HOOFDGROUP	GROEP	NO.
4	41	2
DATUM		
Februari 1985		
BETR.		
Smering van koppelings- mechanisme		
740/760

Nieuw vet voor de koppeling

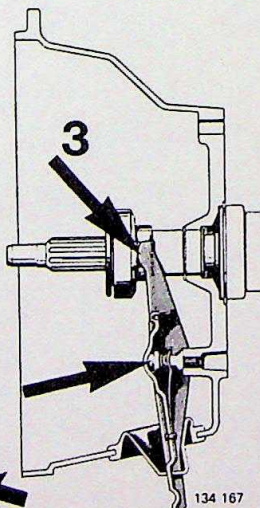
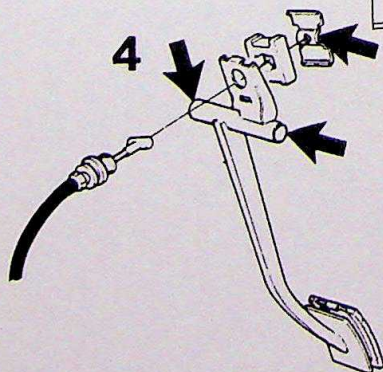
Om de koppeling soepel, licht en zonder bijgeluiden of onnodige slijtage te laten werken moeten bepaalde onderdelen nauwkeurig ingevet worden.

Bij werkzaamheden aan de koppeling moeten daarom de volgende onderdelen ingevet worden:

1. De splines en de astap (dunne film)
2. Het druklager
3. De kogelkooi en het lageraanligvlak voor de koppelvork
4. De kabelbevestiging en de lagering in het pedaal

Gebruik vet met Volvo O/N

N.B. Vet mag nooit met het frictiemateriaal van de koppelingsplaat in aanraking komen. Ook niet met de drukgroep of het vliegwiel.
